[30-1] [주의] 사항

1. 제 목 : 최상층 세대 천정단열재 설계변경 부적정
2. 조치부서 : ❄❄❄❄처
3. 관 련 자 : ○○○○본부 □□□□처 □□□□1부 차장대우 건축4급 rrr(주의)
(현 소속 : ◁◁지역본부 ❄❄사업본부 □□□□1부 차장대우 건축4급)
4. 내 용 :

1. 제 목 : 최상층 세대 천정단열재 설계변경 부적정
2. 조치부서 : ○○○○본부
3. 관 련 자 :
4. 내 용 :

[그림 10] ◆◆도시 2-*M2BL 최상층 천정 단열재 설계현황

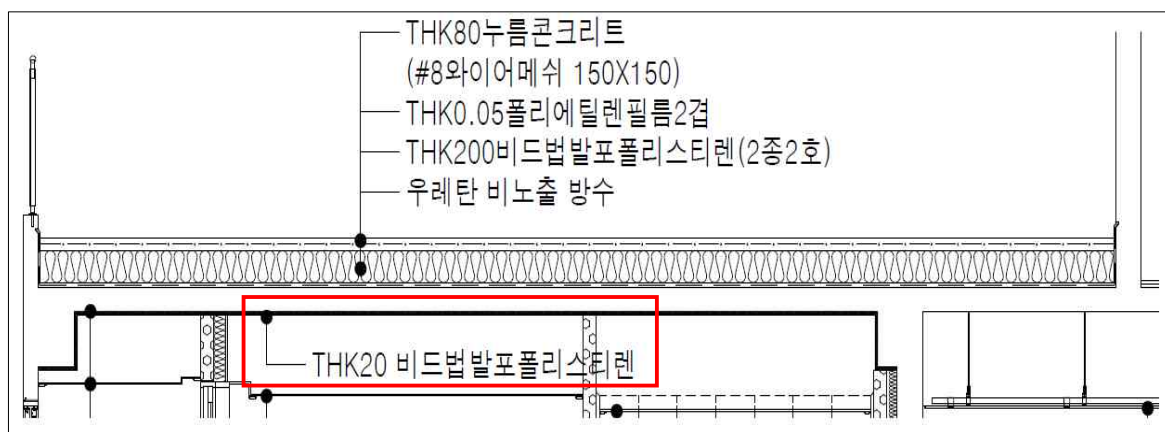
○○○○본부 □□□□1부에서는 2016. 11월 ◆◆도시 2-*M2BL 아파트 건설 공사 5공구(공임 1,164호)의 공사를 시행하면서 [그림 10]과 같이 아파트 최상층 세대의 천정 콘크리트 타설 시 부착토록 되어 있는 두께20mm 단열재 물량이 설계 내역서에 누락된 것으로 판단하고 해당물량을 [표 86]과 같이 설계 변경 하였다.

公社 아파트 건설공사 발주 시 최상층 천정에 설치되는 20mm 단열재는 공법의 특성상 [표 87]과 같이 목공사 내역 항목 중 최상층세대 경량철골 천정틀 공사 일위대가 항목에 포함되어 있는 자재로 단열공사 내역과 분리되어 있으므로 누락 여부를 정확하게 판단하여야 한다.

그런데도 ◆◆도시 2-*M2BL 5공구에서는 20mm 천정단열재가 최상층 경량 철골 천정틀 공사의 일위대가 항목 내에 적정 물량이 반영되어 있음에도 불구하고 단열공사 내역에서 해당 천정단열재가 확인이 되지 않자 해당 물량이 누락된 것으로 판단하여 설계변경을 시행하였다.

그 결과 ◆◆도시 2-*M2BL 5공구의 낙찰률(74.22%)을 적용한 단가 기준으로 [표 86]과 같이 약 91백만 원의 설계변경이 부적정하게 이루어졌다.

최상층세대 천정단열재 설계변경 업무를 소홀히 한 관련자 건축4급 rrr에게 ‘주의’를 촉구하시기 바랍니다(주의).

[그림 11] ◆◆도시 2-*M2BL 최상층 천정 단열재 설계현황

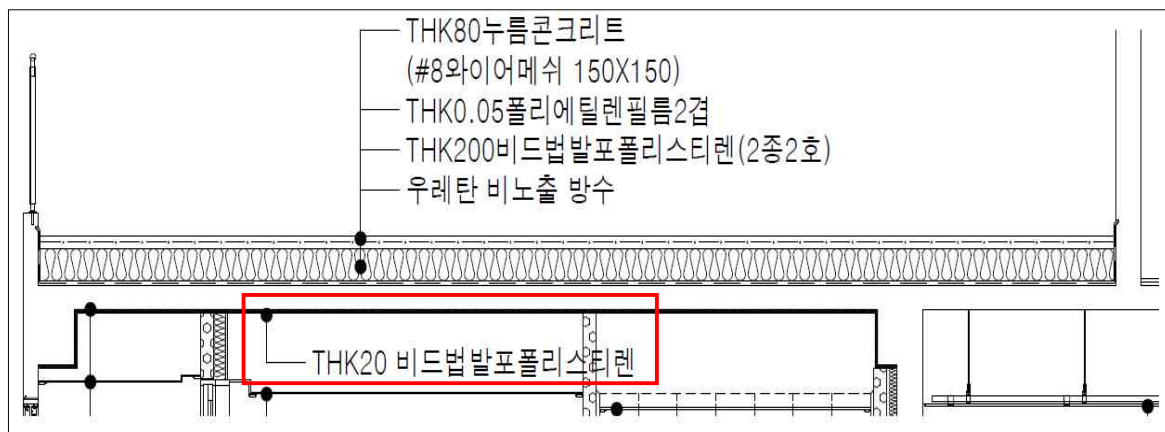
○○○○본부 □□□□1부에서는 2016. 11월 ◆◆도시 2-*M2BL 아파트 건설 공사 5공구(공임 1,164호)의 공사를 시행하면서 [그림 11]과 같이 아파트 최상층 세대의 천정 콘크리트 타설 시 부착토록 되어 있는 두께20mm 단열재 물량이 설계 내역서에 누락된 것으로 판단하고 해당물량을 [표 88]과 같이 설계 변경 하였다.

公社 아파트 건설공사 발주 시 최상층 천정에 설치되는 20mm 단열재는 공법의 특성상 [표 89]와 같이 목공사 내역 항목 중 최상층세대 경량철골 천정틀 공사 일위대가 항목에 포함되어 있는 자재로 단열공사 내역과 분리되어 있으므로 누락 여부를 정확하게 판단하여야 한다.

그런데도 ◆◆도시 2-*M2BL 5공구에서는 20mm 천정단열재가 최상층 경량 철골 천정틀 공사의 일위대가 항목 내에 적정 물량이 반영되어 있음에도 불구하고 단열공사 내역에서 해당 천정단열재가 확인이 되지 않자 해당 물량이 누락된 것으로 판단하여 설계변경을 시행하였다.

그 결과 ◆◆도시 2-*M2BL 5공구의 낙찰률(74.22%)을 적용한 단가 기준으로 [표 88]과 같이 약 91백만 원의 설계변경이 부적정하게 이루어졌다.

◆◆도시 2-*M2BL 5공구의 최상층 천정단열재 설계변경 시 중복하여 반영된
관련 공사금액 약 91백만 원을 감액하시기 바랍니다(시정(감액)).
